Agência Reguladora de Energia e Saneamento Básico do Estado do Rio de Janeiro

RELATÓRIO DE FISCALIZAÇÃO AGENERSA/CASAN Nº 305/2025

PROCESSO	SEI-480002/000799/2025		
CONCESSIONÁRIA	ÁGUAS DO RIO	BLOCO	04
REPRESENTANTES DA CONCESSIONÁRIA	Paulo Vitor Oliveira – Coordenador operacional Leandro Santos – Operador volante		
UNIDADE/OBRA FISCALIZADA	ESTAÇÃO ELEVATÓRIA DE ÁGUA TRATADA (EEAT) 121 - COELHO DA ROCHA		
ENDEREÇO DA UNIDADE/OBRA FISCALIZADA	Avenida Pasteur, s/nº, Coelho da Rocha, São João de Meriti/RJ		
TIPO DE FISCALIZAÇÃO	Fiscalização Programada		
OBJETIVO DA FISCALIZAÇÃO	Verificar as condições de operação e manutenção da unidade		
MOTIVO DA FISCALIZAÇÃO	Fiscalização Direta Programada		
PERÍODO DE FISCALIZAÇÃO	07/08/2025

Foto 8 – Ponte rolante

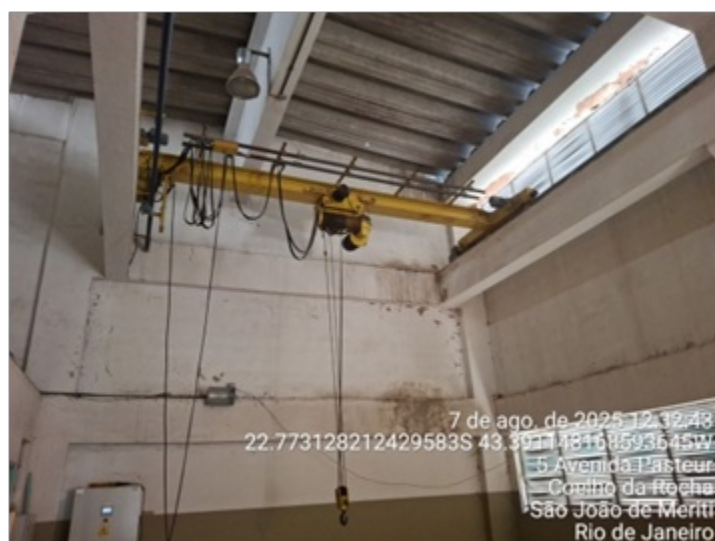
O abrigo do booster possui ponte rolante para movimentação de equipamentos e componentes de grande dimensão e peso (foto 8);
